PRÉAVIS N°09/2024 AU CONSEIL COMMUNAL

Demande d'adoption, en application de la loi sur les routes du 10 décembre 1991 (LRou), du projet de sécurisation du boulevard d'Arcangier et de son réaménagement de surface

182 - VILLE DE VEVEY/LA TOUR-DE-PEILZ REAMENAGEMENTS – BOULEVARD D'ARCANGIER

RAPPORT DE MISE A L'ENQUETE MISE A JOUR DU 19.02.2024

Plan N° 182 - 103 - Affaire - Bd. ARCANGIER / VILLE DE VEVEY / LTDP

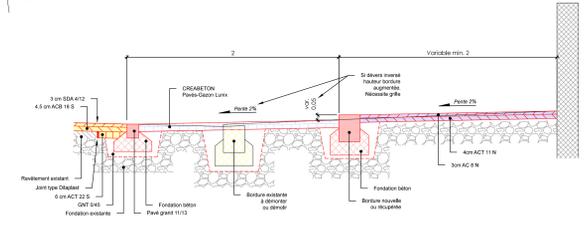
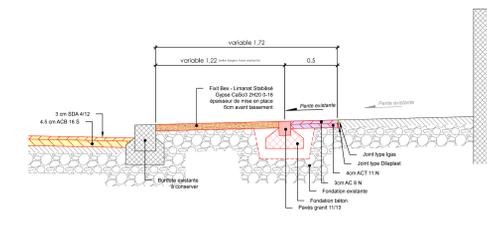
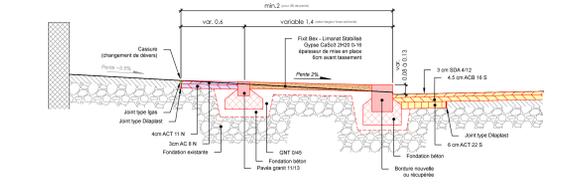
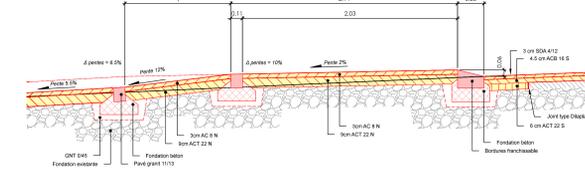
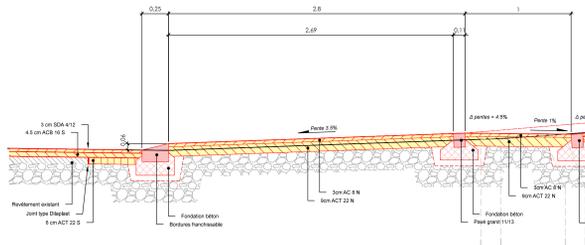
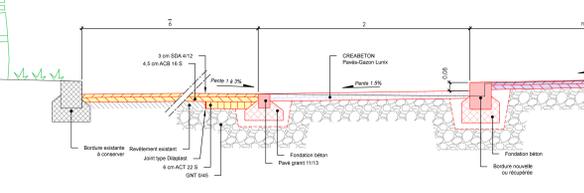
Les plans ont été modifiés pour supprimer la place de stationnement prévue en face du débouché du chemin des Liserons. Cette modification a répondu à trois oppositions et deux observations. Elle permettra de ne pas péjorer les accès au chemin des Liserons par rapport à l'état actuel, notamment pour les véhicules intermédiaires (p.ex. camionnettes et ambulances). Celle-ci va également diminuer l'effet de modération du trafic recherché mais cela est acceptable car le boulevard d'Arcangier est en courbe à ce niveau-là.

1. La réduction de la chaussée à 4.4 mètres au niveau du passage piéton situé au débouché du chemin des Pinsons. L'opposant juge *que* « *cette réduction est inutile. [...] Ramener la chaussée à 4.4 mètres de large amènera des freinages intempestifs par des véhicules circulant dans le sens Vevey- La Tour-de-Peilz ; dans le même sens : des « bouchons » et des risques de collisions par l'arrière, une augmentation de la pollution par des véhicules arrêtés. [...] »*

2. Les bordures hautes prévues avant et après les places de stationnement. Selon l'opposant : « *Les places de stationnement pouvant ne pas être occupées 24 heures sur 24, les bordures hautes prévues à leur endroit doivent être supprimées. En pareil cas ces bordures créeront un danger pour des usagers devant « serrer à droite » pour éviter un accident avec un autre usager arrivant en sens inverse et ne tenant pas sa place. »*
3. L'opposant demande également le maintien de la bande centrale qui délimite le milieu de la chaussée en argumentant qu'elle est « *un élément amenant les conducteurs des véhicules à circuler bien à leur place et à être prudents, soit à ne pas rouler trop vite. [...] Depuis son existence, cette ligne a évité de nombreux petits accrochages. »*

Les zones entre les places de stationnement paraissent courtes pour le croisement de poids-lourds avec remorques. La DGMR Infrastructures vous recommande de faire une vérification avec Autoturn.

1. la réduction de la chaussée à 4.4 mètres prévue au niveau du passage piéton situé au débouché du chemin des Pinsons est nécessaire pour assurer la sécurité des piéton·ne·s. Ce rétrécissement est indispensable pour avoir une visibilité suffisante au niveau du passage piéton. Au vu des charges de trafic et de la longueur du rétrécissement, les risques de croisement à cet endroit sont faibles et auront lieu principalement aux heures de pointe. La fluidité du trafic sera assurée et les éventuels temps d'attente pour les automobilistes seront courts.

2. Les bordures hautes prévues avant et après les places de stationnement ont comme objectif de sécuriser les voitures stationnées et ainsi d'éviter des rétroviseurs arrachés comme cela est régulièrement constaté actuellement. Ces îlots avant les places de stationnement seront végétalisés ce qui augmentera leur visibilité. Le fait de mettre les places de stationnement au niveau de la chaussée permettra d'éviter que les voitures stationnées empiètent sur les trottoirs et améliorera le confort pour les piéton·ne·s.

3. Le maintien de la ligne blanche centrale n'est pas conforme à la norme VSS 40 862. En effet, la chaussée est de 5.00m au droit des rétrécissements. Les normes ne préconisent pas de ligne centrale de direction pour des largeurs de chaussée de moins de 5.50m car cela incite les automobilistes à rouler vite et créé des problèmes de sécurité. Actuellement certains automobilistes n'adaptent pas leur vitesse à la situation locale et à la largeur du boulevard d'Arcangier comme le démontre les nombreux débris de rétroviseur, constatés lors des différentes visites sur place. A noter que cette ligne blanche est un élément de signalisation et ne fait pas l'objet de la procédure LRou qui fait l'objet de ce préavis. La légalisation de la signalisation fait l'objet d'une autre procédure.
